1. 업무개요

□□지역본부 □□□□□□지사에서는 “●●지구 수리시설개보수사업(이하 ‘●●지구’라 한다)”을 [표 1]과 같이 추진하고 있으며, 사업의 주요 내용은 [표 2]와 같다.

3. 감사결과 확인된 문제

<그림 1> 작업자 통로 계단 안전난간 미설치

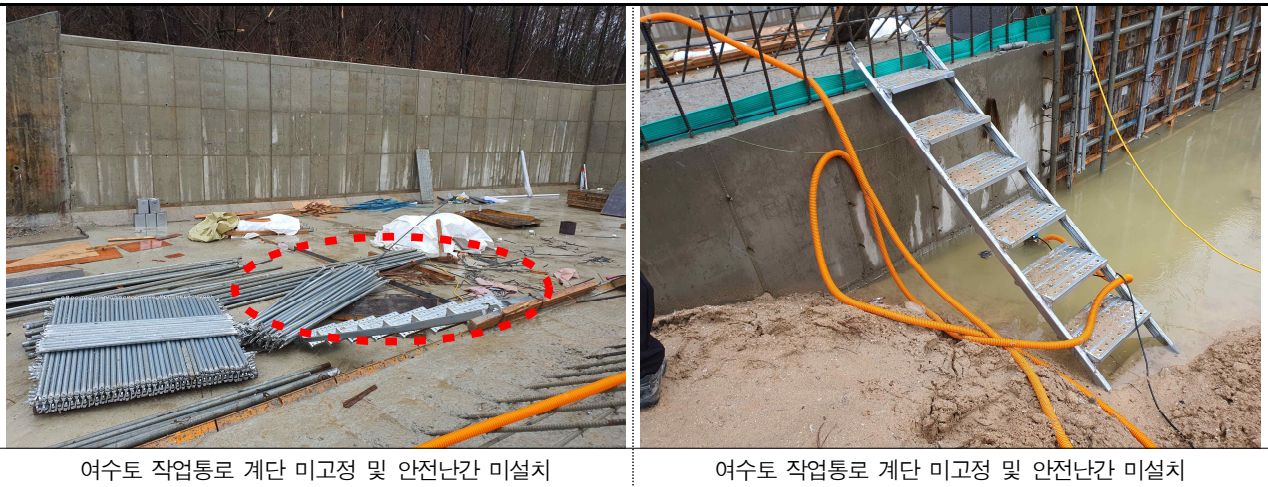
① 여수토 구조물(H=1.0m이상)의 콘크리트 타설을 위해 철근배근 및 거푸집 조립 공중 작업 중 <그림 1>과 같이 작업자 통로 계단을 설치하여 사용하면서 안전난간 등 안전시설을 설치하지 않았고

따라서 시공사는 작업장 통로를 설치할 경우에는 「산업안전보건기준에 관한 규칙」에 따라 작업발판, 계단 등을 견고한 구조로 설치하고 추락할 위험이 있는 장소에는 안전난간을 설치해야 하며, 공사감독원은 가설통로 설치 시 근로자의 안전이 확보되도록 관련 기준에 맞게 설치하는지를 관리·감독하여야 하며
